## **„Modernizace trati Nemanice I - Ševětín“**

### **Vysvětlení, změny a doplnění zadávací dokumentace č. 6**

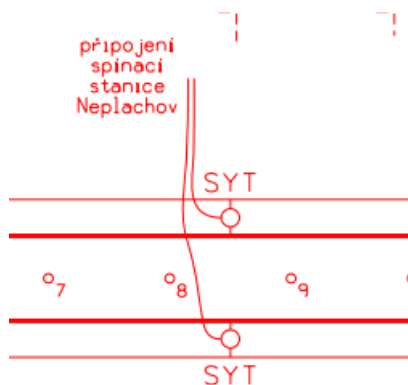
**PS 39-01-60 „Ševětín - Dynín, úpravy TZZ“:** Na schématu izolací se nachází následující lanové propojení:

- a) Předpokládáme správně, že zobrazené lanové propojení je součástí pol. č. 40 a 41 v soupisu prací?
- b) Ze schématu izolace není patrná dimenze a délka tohoto lanového propojení. Žádáme zadavatele o doplnění.

*Připojení spínací stanice není součástí tohoto PS a je zde zakresleno pouze informativně.*
